Henvendelser modtaget i høringsperioden

Fra: TMFKP BU
Sendt: 1. februar 2016 12:45
Til: TMFKP BU CBP Byplankontorerne
Emne: VS: Høringssvar: Bro ved Vester Voldgade - lokalplanforslag (2015-0262769). Afsender: Den Classenske Legatskole

Lokalplanforslag, bro ved Vester Voldgade – anmodning om justeringer

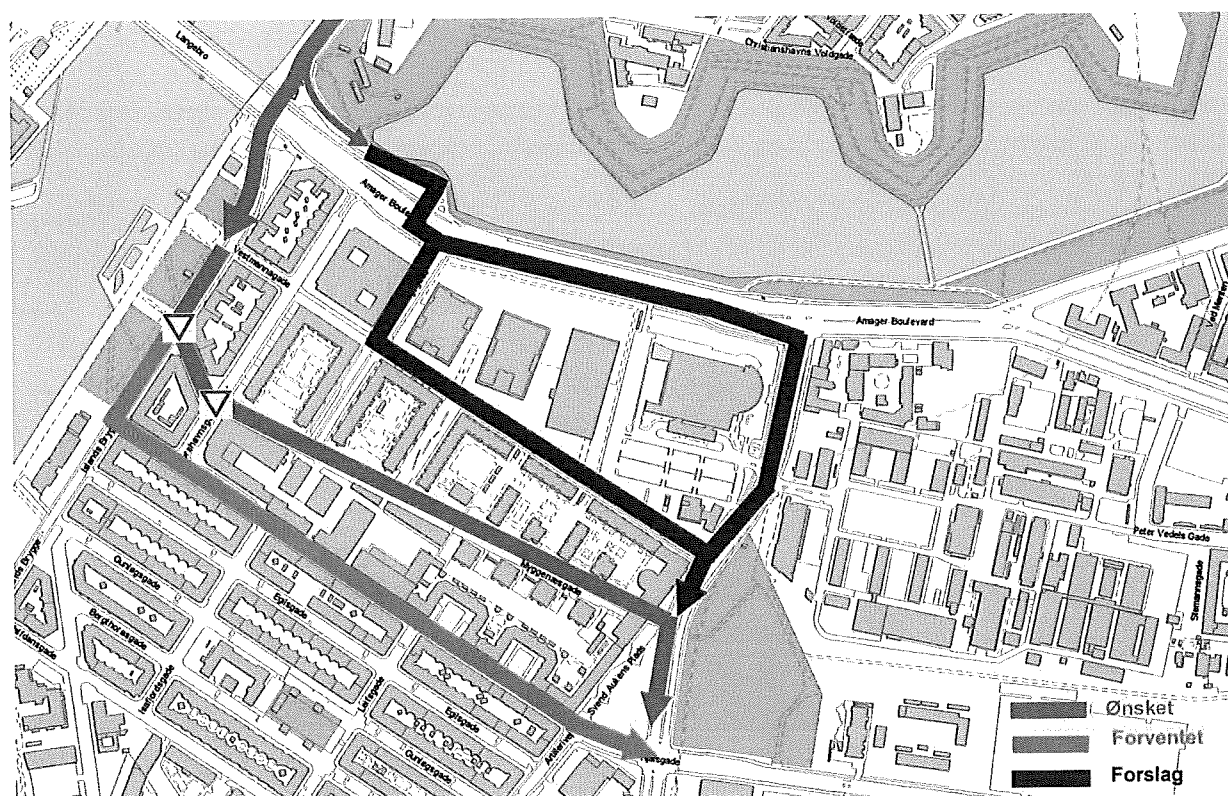
På baggrund af tallene ved Cirkelbroen forventer vi, at cykelstierne langs Havneparken allerede i dag har mere end 10.000 cykler på hverdage. Cykelstierne er meget smalle, så det er svært at overhale en ladcykel.

Når den nye bro ved Vester Voldgade åbner vil de forventede 5.000 ekstra cykler medføre, at cykelstierne langs Havneparken skal kunne håndtere mere end 15.000 cykler på hverdage. Det er ca. samme antal som Bryggebroen.

Islands Brygges Lokalråd er derfor af den overbevisning, at pendlercyklisterne ikke vil følge den planlagte rute gennem Reykjaviksgade og Myggenæsgade, men at de i stedet vil finde en hurtigere og mere tryk rute ved at dreje ned af Njalsgade. Den er vist som forventet på kortet.

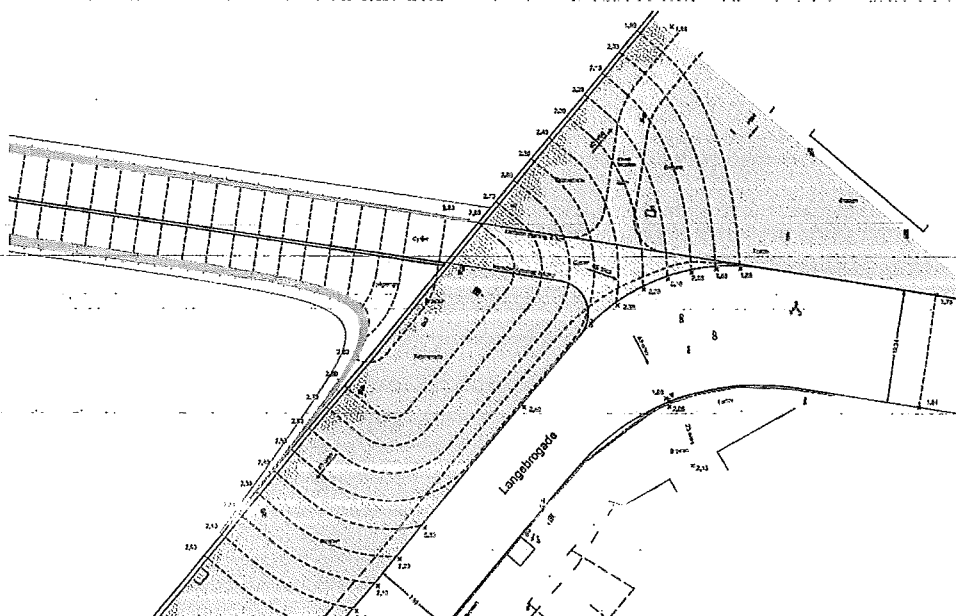
Hermed fremsendes ønske om justeringer i lokalplanforslaget:

Ombytning af cykelsti og gangsti
